Numer sprawy: IR.271.2.1.2019.WR

Dotyczy przetargu nieograniczonego na wyłonienie wykonawcy robót budowlanych polegających na: „Budowa ścieżki pieszko-rowerowej wraz z przebudową ul. Topolowej w Łowiczu” **nr sprawy IR.271.2.1.2019**

W związku z pytaniami, które wpłynęły do Urzędu w dniu 11.02.2019 r sprawie postępowania przetargowego udzielamy wyjaśnień:

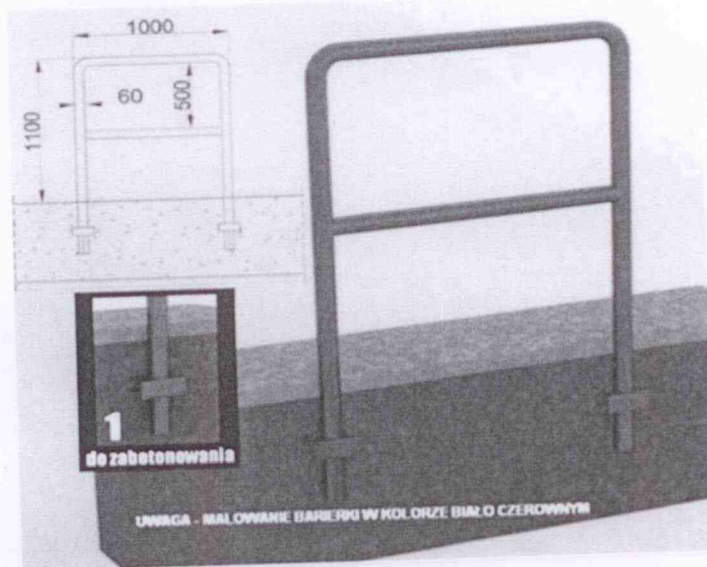
Pytanie nr 7: „Proszę o załączenie rysunku barierki z wymiarami ujętych w pozycji nr 105.”

Odpowiedź nr 7: Rysunek barierka poniżej.
